**Европейская экономическая комиссия****Комитет по внутреннему транспорту****Всемирный форум для согласования правил  
в области транспортных средств****177-я сессия**

**Соглашение 1958 года:****Рассмотрение предложений по поправкам к существующим  
правилам ООН, представленных вспомогательными  
рабочими группами Всемирного форума, по которым  
еще не принято решение****Предложение по дополнению 12 к поправкам серии 06  
к Правилам № 48 ООН (установка устройств освещения  
и световой сигнализации)****Представлено Рабочей группой по вопросам освещения и световой  
сигнализации\*****Пересмотр 2**

## Дополнение 12 к поправкам серии 06 к Правилам № 48 ООН (установка устройств освещения и световой сигнализации)

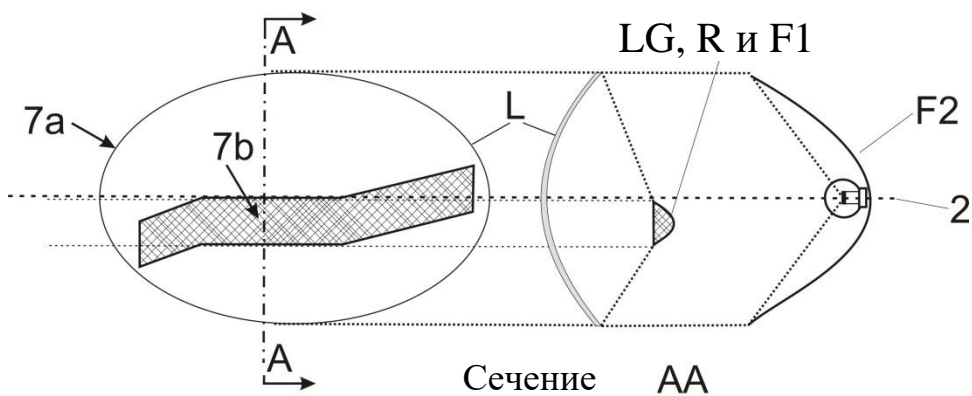
Часть 5, примеры 7–9 изменить следующим образом:

В том случае, если нетекстурированный внешний рассеиватель исключен, "7b" – это видимая поверхность в соответствии с пунктом 2.10.2 b).

Пример световода или отражателя, находящегося за внешним рассеивателем:

Пример 8

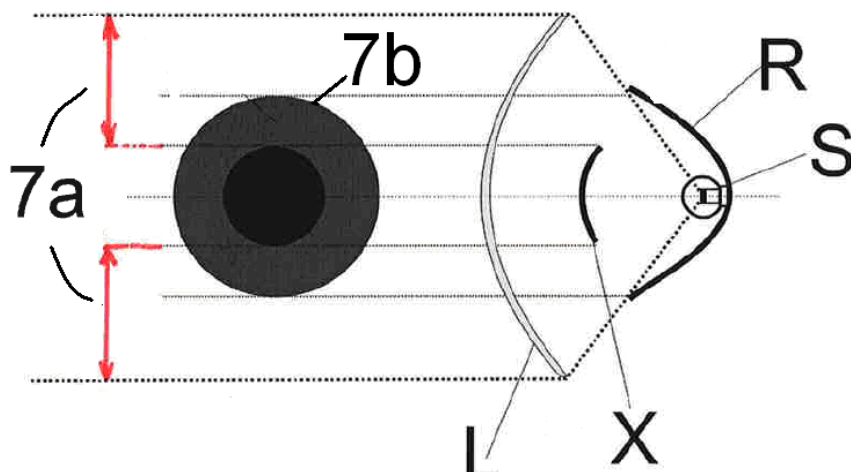
В том случае, если нетекстурированный внешний рассеиватель исключен, "7b" – это видимая поверхность в соответствии с пунктом 2.10.2 b), а F1 не должна быть прозрачной по отношению к F2.

Пример источника света с отражателем в сочетании с зоной, не являющейся частью этой функции, за внешним рассеивателем:

Пример 9

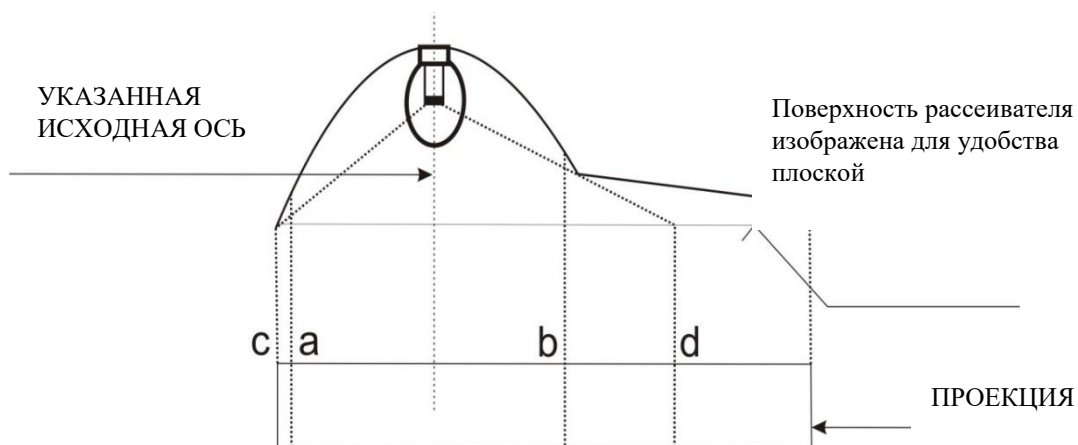
В том случае, если нетекстурированный внешний рассеиватель исключен, "7b" – это видимая поверхность в соответствии с пунктом 2.10.2 б).

Пример А

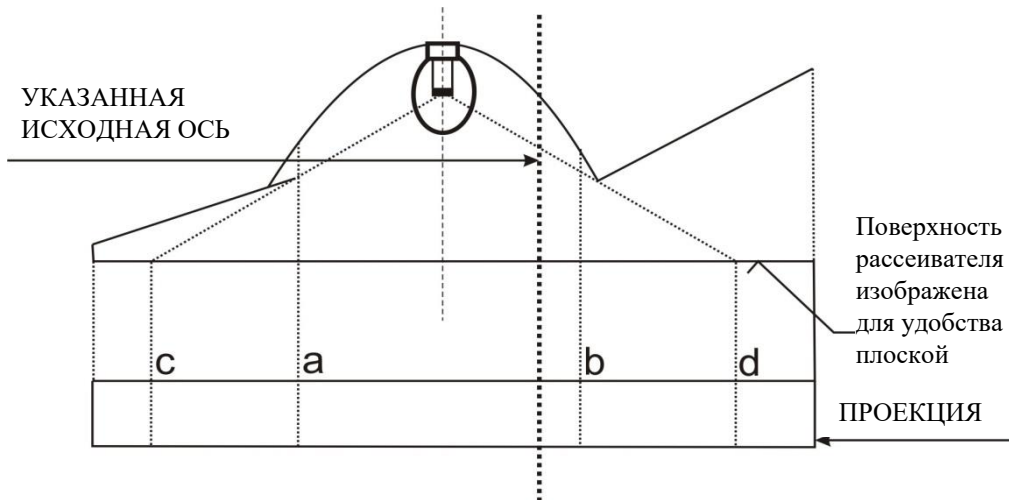
Часть 6 изменить следующим образом:

Освещающая поверхность	Указанная светоизлучающая поверхность в соответствии с пунктом 2.10.2 а)
Края	а и b	с и d

Пример D

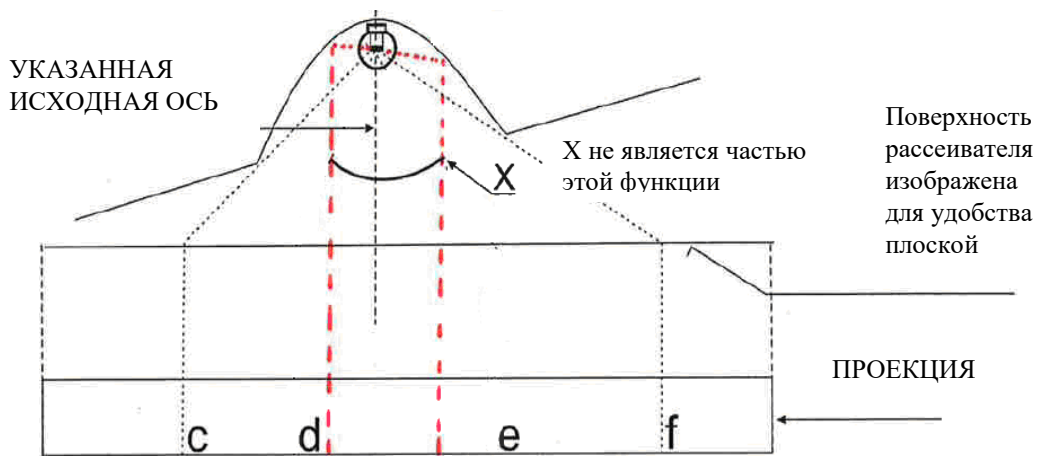
<i>Освещающая поверхность</i>	<i>Указанная светоизлучающая поверхность в соответствии с пунктом 2.10.2 а)</i>
Края	а и b	с и d

Пример Е

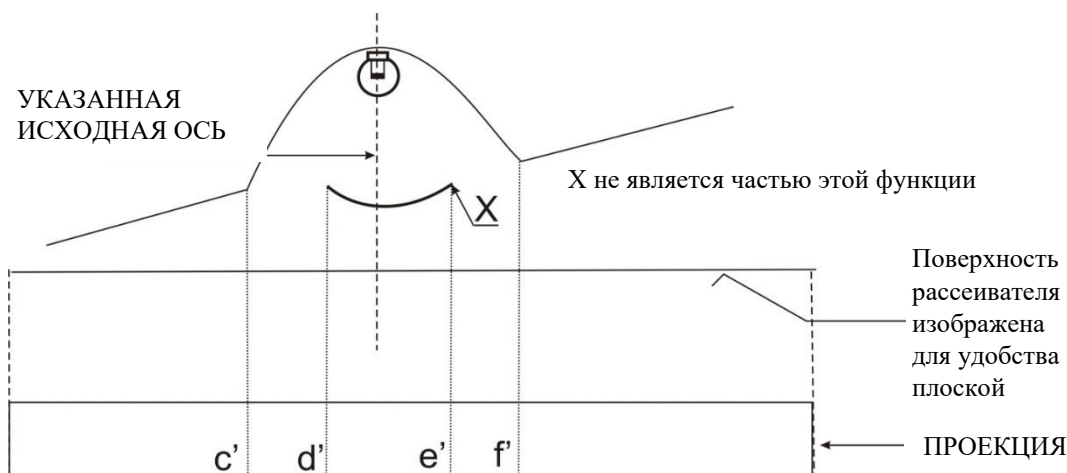
Пример для определения светоизлучающей поверхности в соответствии с пунктом 2.10.2 а) в сочетании с зоной, не являющейся частью функции:

<i>Указанная светоизлучающая поверхность в соответствии с пунктом 2.10.2 а)</i>
Края	с-d и e-f

Часть 7 изменить следующим образом:

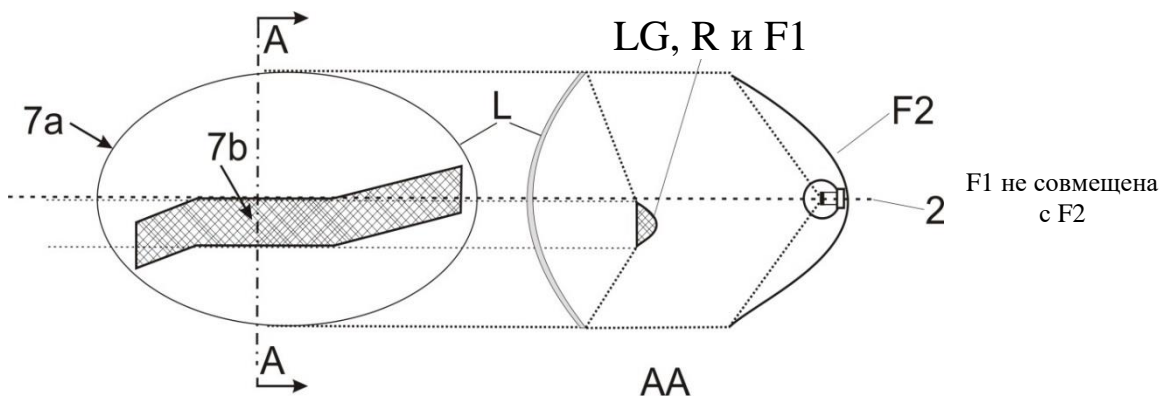
В том случае, если нетекстурированный внешний рассеиватель исключен, "7b" – это видимая поверхность в соответствии с пунктом 2.10.2, а F1 не должна быть прозрачной по отношению к F2:

## «Приложение 15

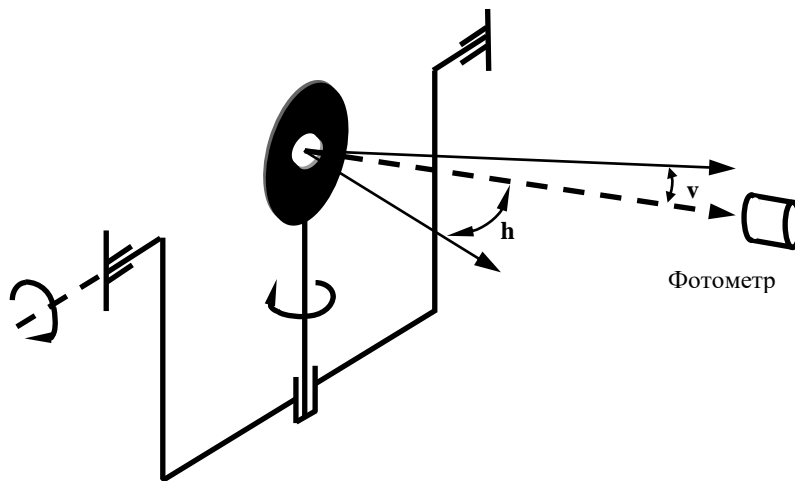
Приложение 15 изменить следующим образом:

**Гонио(фото)метрическая система, используемая для фотометрических измерений, в соответствии с определением в пункте 2.10.9 настоящих Правил**
